Gemeinde Wasbek

Vorhabenbezogener Bebauungsplan Nr. 5 (aufgestellt als Bebauungsplan Nr. 22),

18. Änderung des Flächennutzungsplans „Solarpark Aalbek / A7“,

Abwägung der Stellungnahmen aus der Beteiligung der Behörden und der sonstigen Träger öffentlicher Belange (§ 4 Abs. 2 BauGB) und öffentlichen Auslegung (§ 3 Abs. 2 BauGB)

Anlage 1: Querschnittsskizze

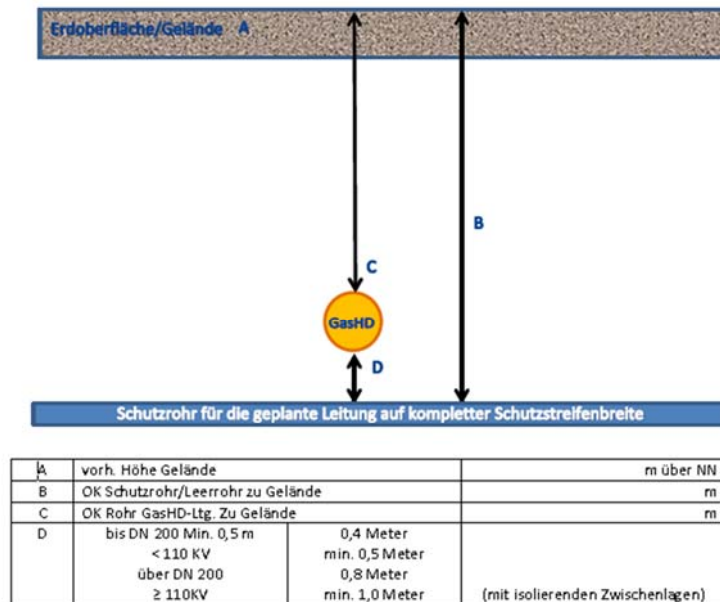
Einem geringeren Abstand oder der Verzicht auf das Schutzrohr kann in begründeten Ausnahmefällen zugestimmt werden.
